04.02.2022

**Bauleitplanung der Verbandsgemeinde Selters 5. Teil-Fortschreibung des
Flächennutzungsplans; Frühzeitige Öffentlichkeitsbeteiligung gemäß § 3 Abs. 1 des
Baugesetzbuchs**

nachfolgend nimmt die Naturschutzinitiative e.V. (NI) Stellung zu der offen gelegten beabsichtigten
Flächennutzungsplanänderung der VG Selters:

Abb. 1: Geplantes Gewerbegebiet Grießing NW von Nordhofen (Quelle: Antragsplanung)

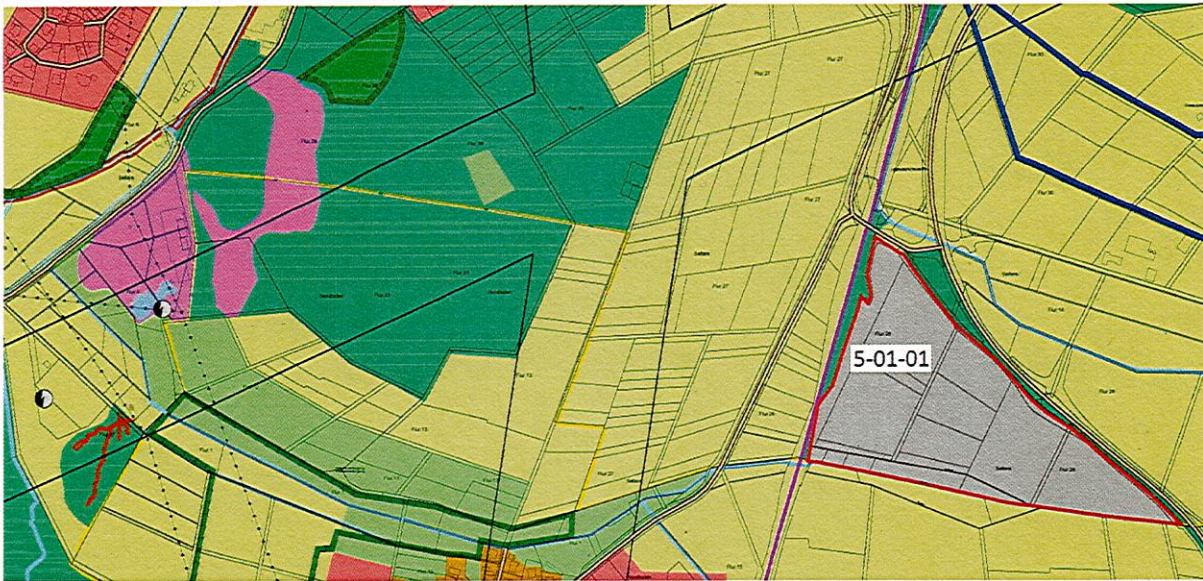
Das Bild einer typischen Westerwälder Kulturlandschaft wird hier weiträumig zerstört. Besonders schwer wirkt hier der Zersiedlungseffekt, da keine Anbindung an eine Ortslage besteht, sondern nur die Straßennähe eine Rolle spielt. Die gesamte Landschaft um Nordhofen, welches sich in einer leicht eingesenkten Tallage befindet, die von Waldhöhen eingerahmt wird und Blickbeziehungen zur Montabaurer Höhe erlaubt, wird vom Landschaftsbild her total zerstört. Die Zerstörung wäre auch deshalb so schwerwiegend, da hier noch keine Vorbelastung besteht und noch der dörflich-ländliche Charakter prägend ist.

Außerdem würde ein typisches Biotopmosaik der Westerwälder Kulturlandschaft vernichtet.

Das Plangebiet liegt in einem halboffenen Naturraum, der sich aus Grünflächen, Gehölz- und Streuobstbeständen, Feuchtgebietsbereichen und artenreichen Wiesen zusammensetzt. Die im Gebiet vorhandenen Strukturelemente (z.B. Gehölze, Obstbäume, Saumstrukturen) stellen für

verschiedene Artengruppen (Vögel, Fledermäuse, andere Säugetiere, Amphibien, Reptilien) wertvolle Lebensräume dar. Eine Versiegelung und Bebauung lehnt die NI nachdrücklich ab, weil die Biotope in ihrer Funktionalität nachhaltig beeinträchtigt und zerstört würden.

Die Planung ist abzulehnen und einzustellen. Es ist eine nicht zu verantwortende Planung, bei der seitens der Gemeinde der Schutz langfristiger Lebensvoraussetzungen, wozu besonders eine halbwegs intakte Landschaft gehört, nicht beachtet werden.

Die Größe der hier geplanten Gewerbefläche ist gemessen an dem schon vorhandenen Ausbau ebenfalls als maßlos einzustufen (s. auch Kap. 4).

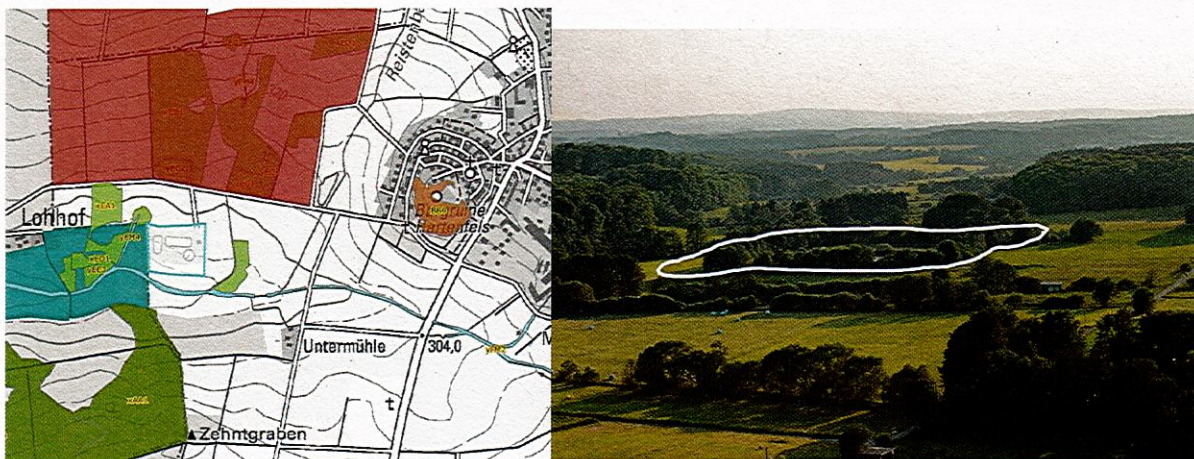
Zuerst könnte eine Folgenutzung eines ehem. Klärbereichs aus Klärteichen sich als verträglich anhören. Sie ist es aber nicht, da das naturschutzbedeutsame Umfeld stark beeinträchtigt würde (Abb.3). So grenzt direkt westl. der Anlage das Vogelschutzgebiet an, dass hier gleichzeitig als NSG „Holzbachtal“ geschützt ist. Besonders schutzbedeutsam sind hier die Wiesenvögel. Das weitere Umfeld der Anlage bilden meist extensiv genutzte und sehr blütenreiche Wiesen, die nördlich im Komplex mit oberhalb liegenden Ackerflächen vom FFH-Gebiet „Unterwesterwald bei Herschbach“ umfasst werden. Neben einer überragenden floristischen Bedeutung der Flächen liegt ebenfalls eine sehr artenreiche Insekten- und Vogelwelt vor, die vom floristischen Reichtum der Wiesen wie vom Strukturreichtum hier profitiert. In der Lage wird es zu starken vergrämden Effekten mit diesen, nicht in das Umfeld passenden, Anlagen kommen.

Aktuell dürfte es sich wohl so darstellen, dass die nicht mehr bewirtschaftete Kläranlage inzwischen Vogelhabitat geworden ist oder ein wesentliches Teilhabitat für Vogelarten. In dieser Lage wäre es dagegen wesentlich naheliegender, die alten Klärteiche zu renaturieren, da naturnahe Teiche im Holzbachtal eine wertvolle Ergänzung sein können.

Auch würde das Landschaftsbild in diesem naturschutzfachlich wertvollen Umfeld sehr stark beeinträchtigt werden. Der Blick von der touristisch attraktiven Ruine Hartenfels offenbart gerade in Richtung Holzbachtal eine sehr attraktiv strukturierte Grünlandlandschaft von besonderer Schönheit (Abb.4). In Mitten einer solchen Umgebung ein Solarfeld zu errichten, würde eine fehlende Sensibilität gegenüber dem Landschaftsbild und dem touristisch bedeutsamen Ensembleschutz zeigen.

Die PV-Freiflächenplanung ist in dieser Lage abzulehnen, wegen der Gefährdung der Schutzziele der umliegenden Natura 2000-Flächen, wegen einer Unverträglichkeit mit den Artenschutzzielen und einer Unverträglichkeit dem Landschaftsbild in einer auch touristisch bedeutsamen Landschaft. Zudem ist das Potenzial der Fläche anders zu nutzen.

Abb. 6: Gewerbegebietserweiterung Hartenfels

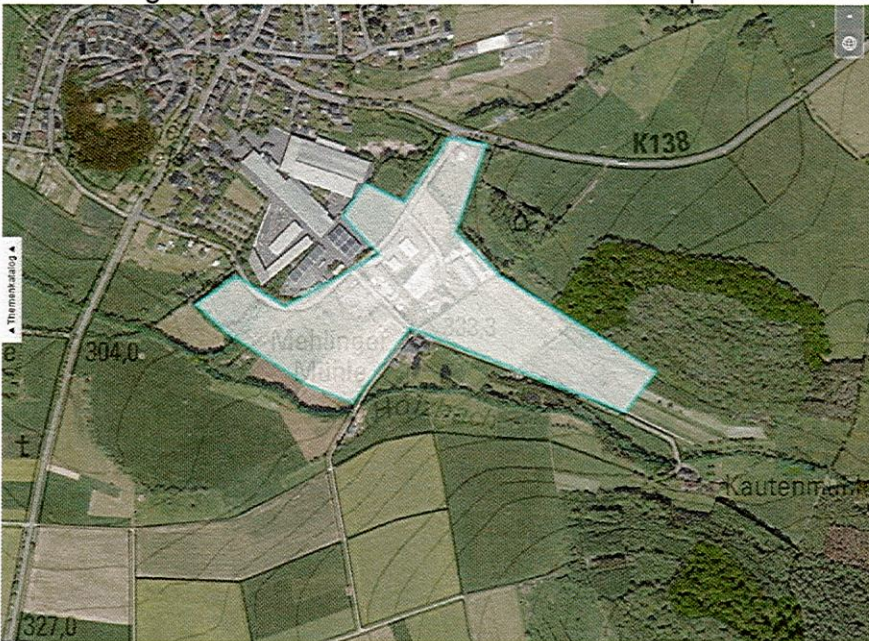
Mit der weiteren gewerblichen Entwicklung wird stark in das Landschaftsbild des oberhalb Hartenfels liegenden Holzbachtals eingegriffen. Besonders die sich am Bach lang nach Osten hinziehenden Bereiche sind abzulehnen. Auch die Anteile nach Westen hin, wo der Ort Hartenfels im Holzbachtal von Gewerbeflächen nach SO umrahmt würde.

Der weiteren Gewerbeentwicklung sind hier in Hartenfels enge Grenzen gesetzt. Eine ggf. kleinflächig nötige Erweiterung zur Haltung des hier etablierten größeren Betriebes ist ggf. noch möglich. Die Öffnung für weitere Gewerbeansiedlungen dient aber nicht dem Gebiet und berücksichtigt nicht die hier vorhandenen Raumreserven.

Mit 5,67 ha Gewerbegebietsausweisung würde man hier also weit über das verantwortbare Ziel hinaus schießen, v.a. wenn man den Handlungserhalt für kommende Generationen im Blick behalten möchte.

Wir gehen darüber hinaus von keiner mittleren, sondern starken Belastung des Natur- und Artenschutzes aus. Dieses kann aufgrund der extrem defizitären Darstellung von Planungsgrundlagen innerhalb der Offenlage aber derzeit nicht von uns begründet werden.

Die Planung ist in dem flächenintensiven Ansatz komplett abzulehnen.

Abb. 7: Lage von Solarpark und Biberweiher im Verhältnis zum VSG Westerwald (blau) (Quelle LANIS, schematische Einfügung der Gebiete NI)

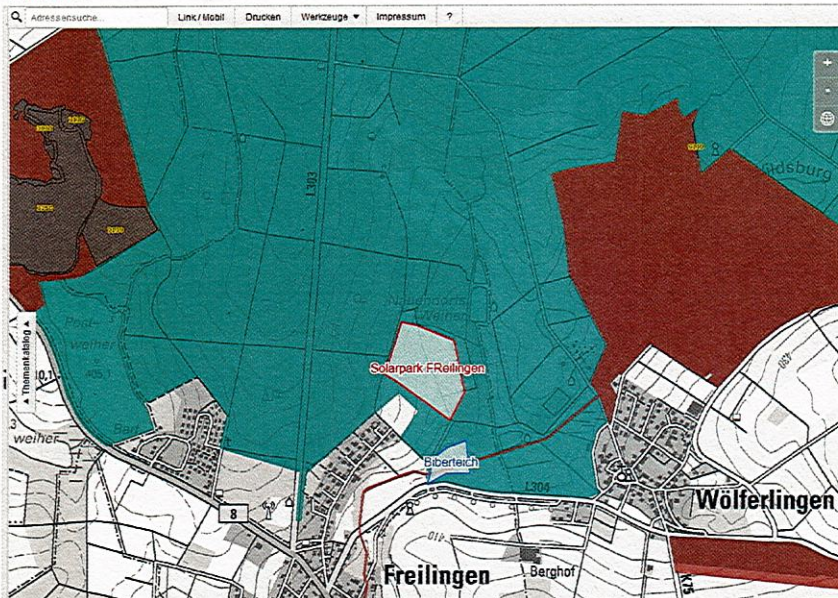
Angesichts des enormen Konfliktpotenzials erstaunt die Weiterführung des Projektes und die weitgehend sorglose Darstellung in der Antragsvorlage. Das Vorhaben liegt im Vogelschutzgebiet „Westerwald“ und liegt benachbart zu einer „Fortpflanzungs- und Ruhestätte“ gem. §44 Abs. 1 Nr. 3 BNatSchG (dem Biberweiher), die auch eine hohe Bedeutung für Schutzgüter des VSG hat.

Das Habitatmosaik von Biberteichs und Umfeld (incl. dem potenziell in Anspruch genommenen Grünland) entspricht in hervorragender Weise den Erhaltungszielen des VSG.

Alleine schon aufgrund der fachlichen Abstandsempfehlungen zu derartig bedeutenden Lebensräumen und in Folge der erforderlichen FFH-Verträglichkeitsprüfung wird die Planung des Solarfeldes an dieser Stelle nicht zu verwirklichen sein.

Die Gefährdung der angrenzenden Fortpflanzungs- und Ruhestätte „Biberweiher“ liegt nicht nur in einer vergrämenden Wirkung. Auch das nahe Umfeld incl. der beanspruchten Wiesen hat Habitatbedeutung als Nahrungsraum, aber auch als störungsarme Pufferzone.

Die Geringschätzung des Landschaftsbildes und der touristischen Bedeutung in der vorliegenden Planung ist nicht nachvollziehbar. Durch die positive Entwicklung am Biberweiher, die überregional bekannt wurden, ist der am Weiher vorbeiführende Abschnitt des Westerwaldsteiges eine absolute Attraktion. Auch im Verbund mit der nahen WW-Seenplatte liegt hier ein sehr wichtiges Teilstück vor.

Ein quasi auf der gegenüberliegenden Seite des Biberweihers liegendes Solarfeld würde das Naturerlebnis weitgehend zerstören. Da der Gemeinde mittlerweile sicherlich bewusst ist, welches Juwel der Biberweiher und sein Umfeld geworden ist, sollte sie ihrer diesbezüglichen Verantwortung gegenüber der Natur, den Bürgern und den Touristen auch gerecht werden.

Die NI hat schon im Zuge der vorgezogenen Beteiligung deutlich gemacht, dass dieses in jeder Hinsicht schädliche Vorhaben für Naturschutz und Landschaft nur gegen den entschiedenen Widerstand des ehrenamtlichen Naturschutzes umsetzbar wäre.

Abb. 8: Lage des Solarparks Schenkelberg (Quelle LANIS)

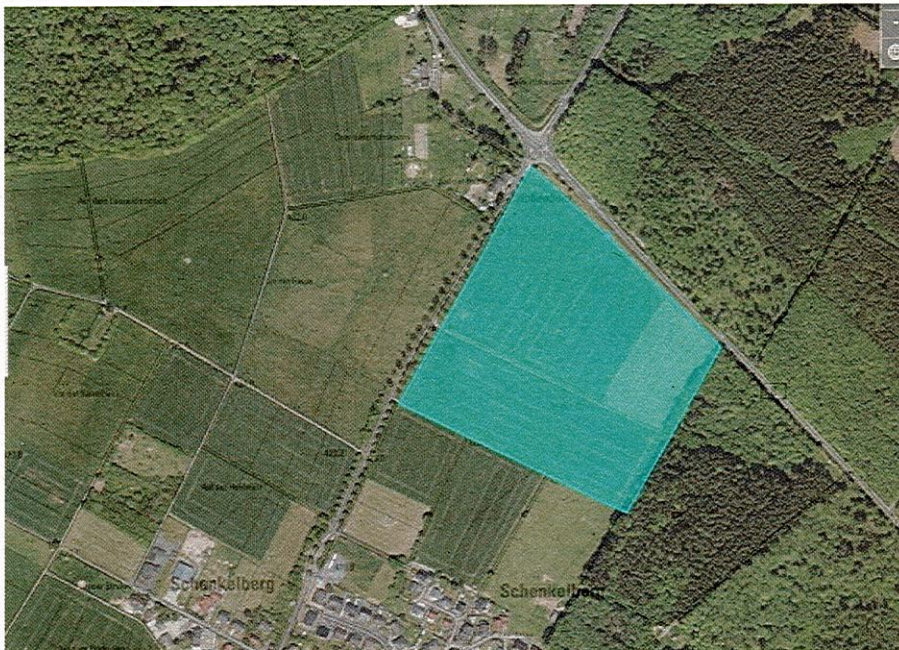
Alleine die Größe der Fläche bedingt eine hohe Eingriffserheblichkeit, da in entsprechend großem Umfang Funktionen im Naturhaushalt unterbunden werden. Wenn auch die Antragsplanung keinerlei vertiefte Informationen zum Vorkommen von Arten/Biotopen liefert, so sind schon aufgrund der Lage Konflikte absehbar.

Es ist v.a. eine zusammenhängende größere Ackerfläche in Kuppenlage, die von teils extensiv genutzten Grünlandflächen (westl. angrenzend im VSG) umgeben ist. Hier ist eine Bedeutung für die Feldvogelfauna (v.a. Feldlerche) prognostizierbar.

Da der überwiegende Anteil der Feldflur in PV-Anlage umgewandelt werden soll, wird die zu erwartende Bedeutung für Feldvögel zerstört. Die verbleibenden Lagen nahe am Ort weisen dann nicht mehr die erforderliche Habitatqualität auf. Solaranlagen lassen sich nicht mit Vorkommen von Feldvögeln vereinbaren.

Die Kuppenlage beeinträchtigt auch stark die Landschaftswahrnehmung.

In der Größenordnung ist die Planung nicht genehmigungsfähig. Je nach den tatsächlich vorgefundenen faunistisch-floristischen Vorkommen ergeben sich Ausschlussgründe. Die Ausnahmevoraussetzungen für eine Integration in das Landschaftsschutzgebiet werden nicht gesehen.

Abb. 9: Lage des Solarparks Vielbach (Quelle LANIS)

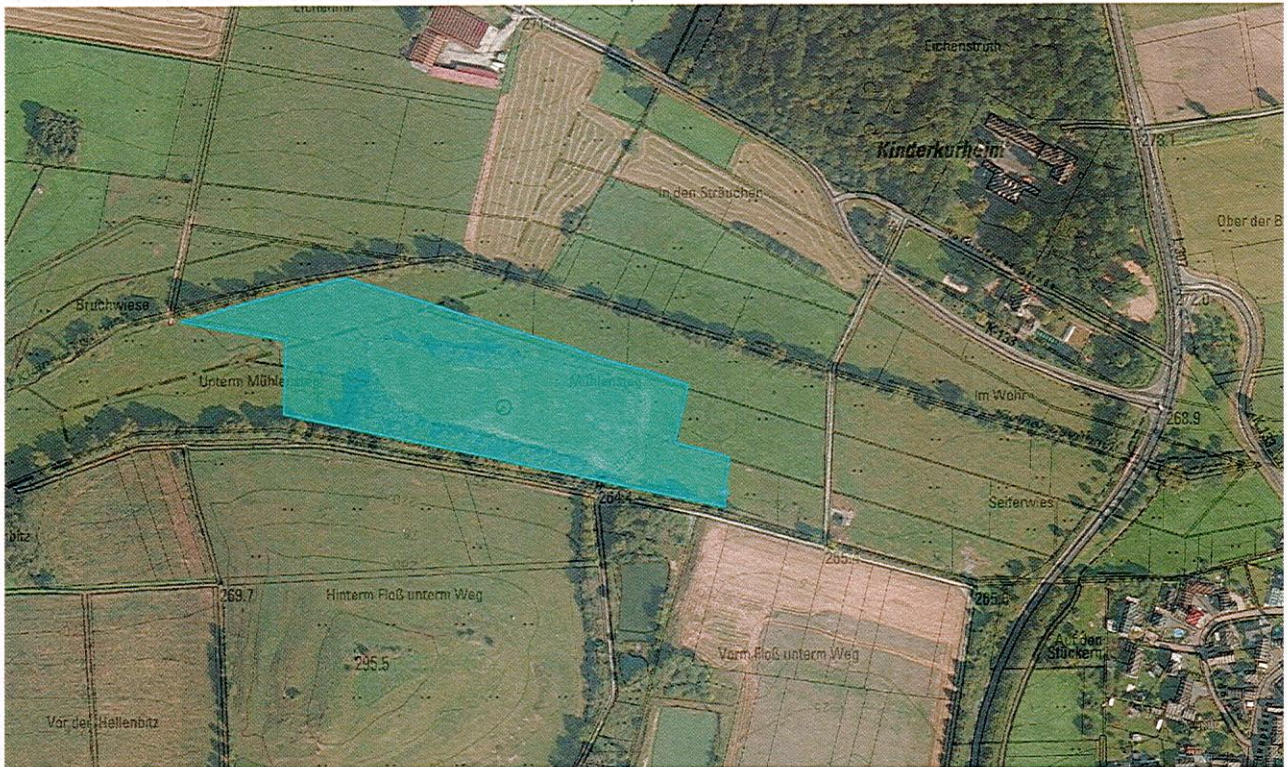
Wenn die Antragsplanung (Diefenthal) schreibt: Ein Verlust von Nistplätzen für Bodenbrüter ist durch eine entsprechende Ausgestaltung der Anlage zu vermeiden, muss dem Büro eine fehlerhafte Darstellung oder fehlendes Wissen unterstellt werden: Solarfelder schließen sich alleine aufgrund der Kulissenwirkung und den nicht mehr gegebenen Habitatansprüchen für Bodenbrüter vollständig aus.

Die Planung wirkt sich auf den Natur- und Artenschutz sehr negativ aus. Zum einen entsteht im direkten Talzug eine Barriere in der Biotopvernetzung. Zum anderen sind sehr wertvolle Grünlandflächen, darunter auch Feuchtgrünlandflächen betroffen. Einschließlich der Flächen des aufgegebenen und verschütteten Klärbereichs haben die Flächen eine hohe Bedeutung für den Artenschutz, besonders für die Avifauna.

Die Wirkung auf das Landschaftsbild, das westlich von Vielbach bzw. der L 305 einzusehen ist, ist als äußerst zerstörerisch einzustufen.

Die Flächeninanspruchnahme eines naturnahen Grünlandkomplexes lehnen wir vollständig ab, da es keinen Beitrag im Sinne des Natur- und Umweltschutz darstellt (s. auch Kap. 3).
